「【エコノミーシリーズ】カムフォロア 頭部六角穴付 クラウンタイプ」 仕様変更のご案内

【エコノミーシリーズ】カムフォロア 頭部六角穴付 クラウンタイプ
C-CFUA、C-CFUAG、C-CUA、C-CUAG

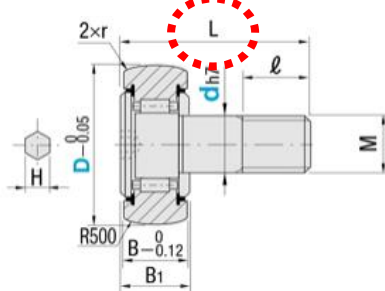
$d \geq 10$ の商品はL寸部に貫通穴が開いた仕様に変更いたします。

本仕様変更に関して、商品の性能差はなく、ご利用状況に影響はございません。
